糾 正 案 文

壹、被糾正機關：臺北市政府。

貳、案由：新北捷運環狀線板新站至景安站區間於0403地震中發生多處鋼箱梁位移、盤式支承損壞等嚴重災情，肇因於施工單位中華工程未按圖施作，將調坡板銑穿，致插銷跳脫；臺北捷運局身為工程主辦機關，未盡施工督導及履約管理之責，核有重大違失。另臺北捷運局所屬第一區工程處（時為東區工程處）自辦監造，未依規定善盡監造責任，就隱蔽部分訂定檢驗停留點、監督施作、先行查驗並記錄存證；主辦機關臺北捷運局亦未善盡督導之責，與所屬第一區工程處共同落實第二級品管，致生重大災損，亦有違失，爰依法提案糾正。

圖1 施工圖調坡板銑孔深度圖

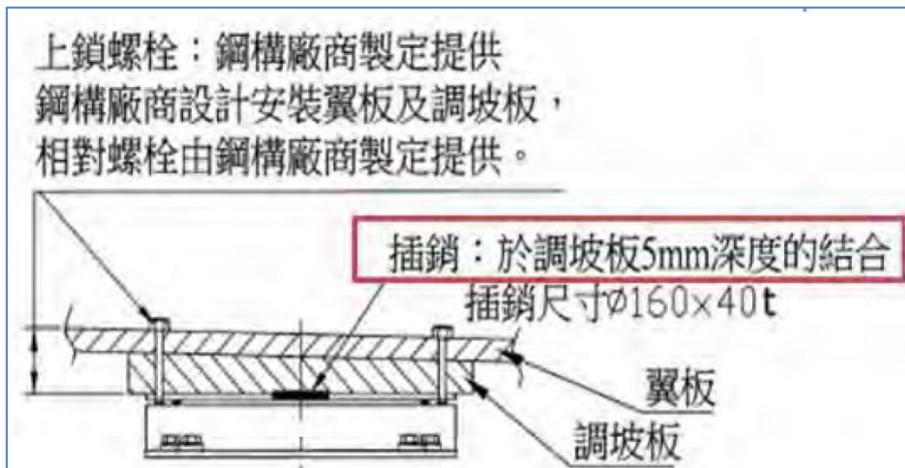
(二)依結構學會分析報告結論，本次地震造成支承破壞，主要成因為鉸接端固定型(含固定型抗上揚)支承上方之調坡板在施作時，被完全銑穿至鋼箱梁下翼板，使插銷上方留有贅餘空間，導致在本次地震作用下，插銷向上跳躍進入贅餘空間，使得插銷底部脫離支承上、下盤之交界面進而喪失抗剪能力，因而造成支承失效引致鋼箱梁產生錯位。各段支承損傷情形分述如下：

圖5 支承插銷跳脫樣態分類示意圖

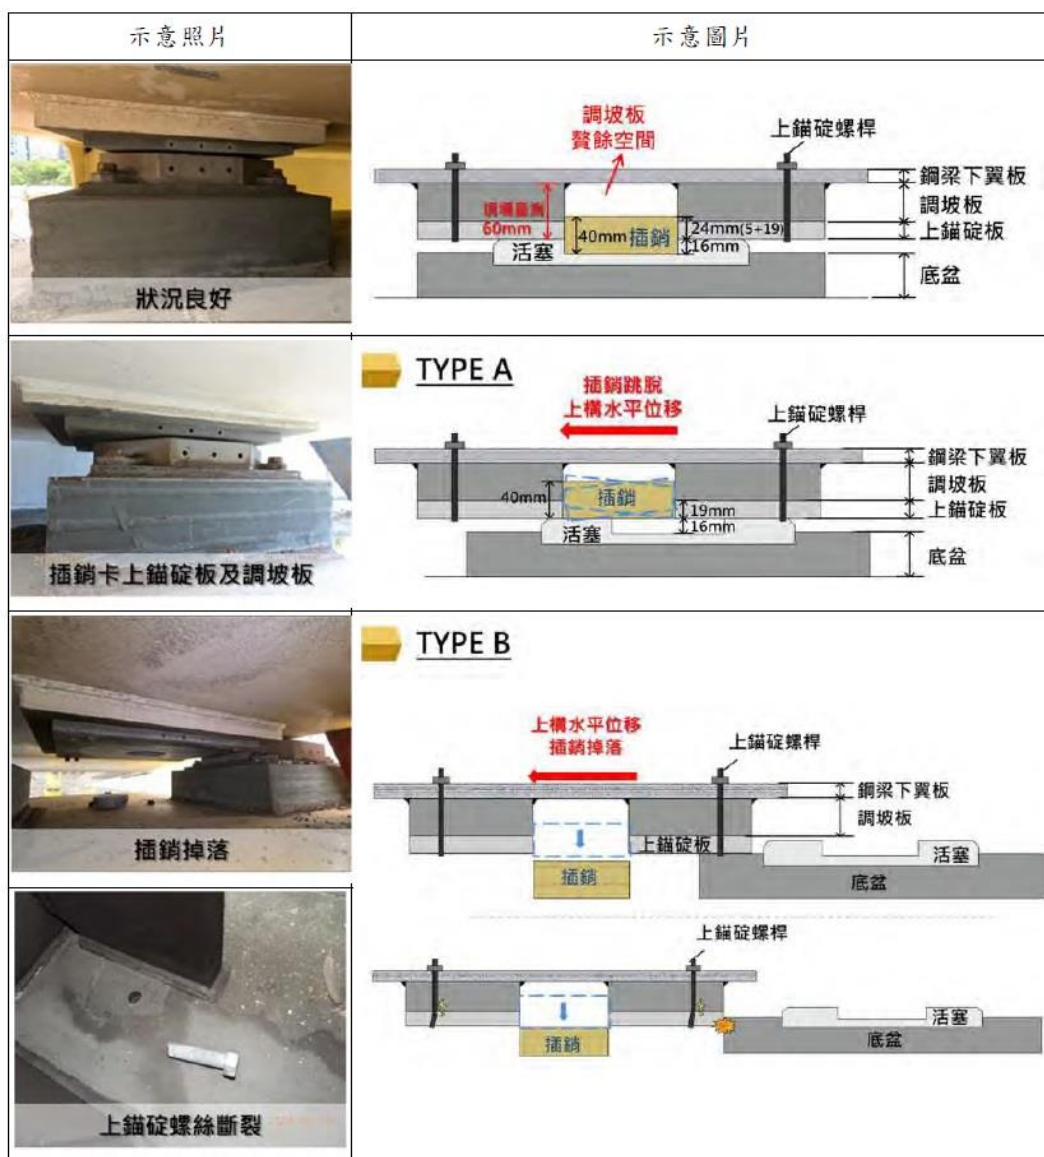
- 1、簡支梁段：破壞位置皆位於鉸接端，主因為鉸接端調坡板銑孔時產生贅餘空間，在地震力作用下插銷跳脫至贅餘空間而造成。因束制水平位移之插銷失效，導致該支承其餘構件破壞，如上錨碇螺桿與拉拔板螺栓等。
 - 2、連續梁段：主因為鉸接端調坡板銑孔時產生贅餘空間，在地震力作用下插銷跳脫至贅餘空間而造成。主要承受地震力之鉸接端插銷失效後，力量傳遞至活動端，活動端支承因無法承受地震造成之破壞，進而產生相對位移。
 - 3、景安段：主因為鉸接端調坡板銑孔時產生贅餘空間，在地震力作用下插銷跳脫至贅餘空間而造成。主要承受地震力之鉸接端插銷失效後，力量傳遞至活動端，活動端支承因無法承受地震造成之破壞，進而產生相對位移。
- (三)經查本案施工單位所繪製之施工圖，顯示其調坡板銑孔深度僅5mm深度(如圖1所示)。惟現場調查時，量測調坡板銑孔深度達41mm(如圖2所示)，即實際銑孔深度遠大於施工圖規定之值。如此將造成插銷上方有36mm的贅餘空間，連同施工圖要求的5mm結合深度(共計41mm)，完全足以容納高度僅40mm的插銷，使得地震下有機會因搖晃而整體彈跳至活塞上方銑孔內，致使插銷喪失上錨碇版和下方活塞盤間剪力傳遞功能，進而產生上、下盤錯位。據執行支承現況調查的新北市土木技師公會將災損橋梁頂升後果然發現，插銷在地震力作用下脫離活塞，卡在盤式支承上盤或因上下盤錯位後、掉落至帽梁上，其二種態樣照片如圖3、圖4所示，破壞機制示意如圖5。另外，插銷跳脫亦造成拉拔板損壞，如圖6所示。
